Kontrolle der Hohlschraube in der Turbodruckölleitung bei ROTAX Motor Type 914 (Serie)

Checking of the banjo bolt in the pressure oil line of turbo charger for ROTAX engine Type 914 (series)

Check of the banjo bolt, ROTAX part no. 941 782 installed in the pressure oil line of turbo charger.

All engines of the **type 914 F** from **S/N 4,420.011** up to **S/N 4,420.058**.

Bild / Fig. 1

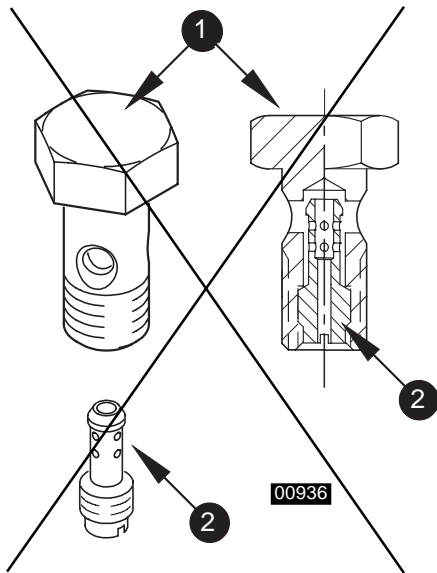
It has been discovered that the banjo bolt ① with **built-in orifice** ② instead of banjo bolt ③ with valve seat ④ was installed in the pressure oil line of the turbo charger. For further information of the system see Maintenance Manual 914, chapter 9.3.2.

▲ **WARNING:** If the banjo bolt should not be one with a valve seat but with a built-in orifice, then the turbo charger has to be renewed and the oil circuit of the suction pump has to be checked.

Exchange of the banjo bolt in accordance with following instructions.

Bild / Fig. 2

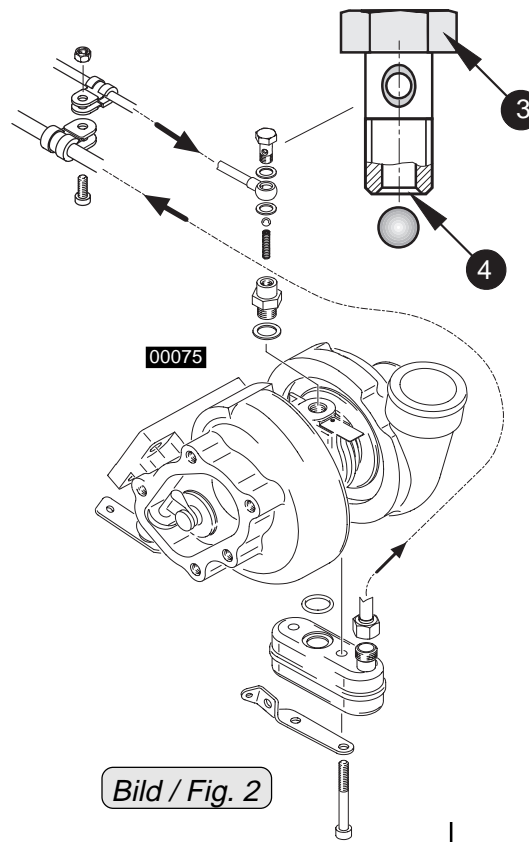
Remove banjo bolt ③, installed in pressure oil line of turbo charger.

■ **ATTENTION:** Ensure that ball and spring do not escape from valve body. Verify if banjo bolt is furnished with a valve seat ④.

Bild / Fig. 3

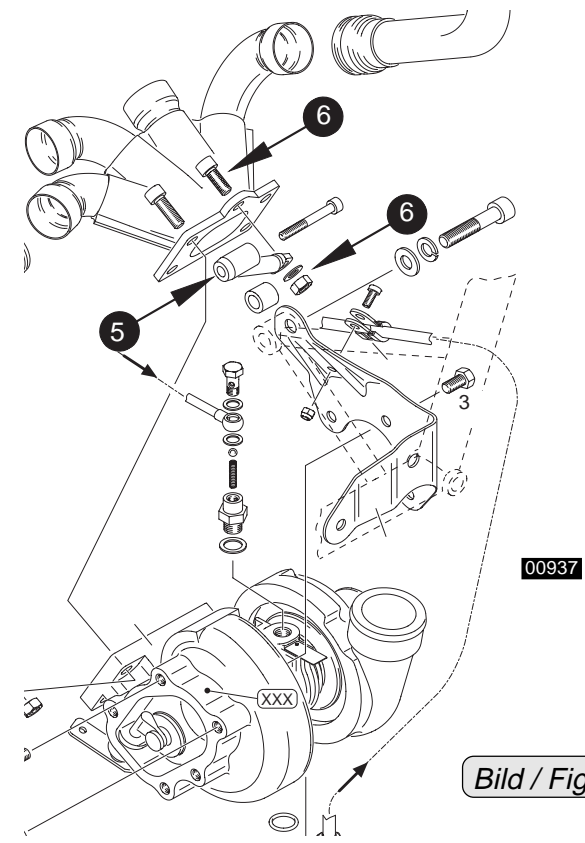
◆ **NOTE:** The support bracket ⑤ of the exhaust manifold is not included in the Maintenance Manual rev. 0.

This bracket should not be removed as it is hard to be fitted or it needs a special tool. Detach only connection to exhaust manifold ⑥. See fig. 3.
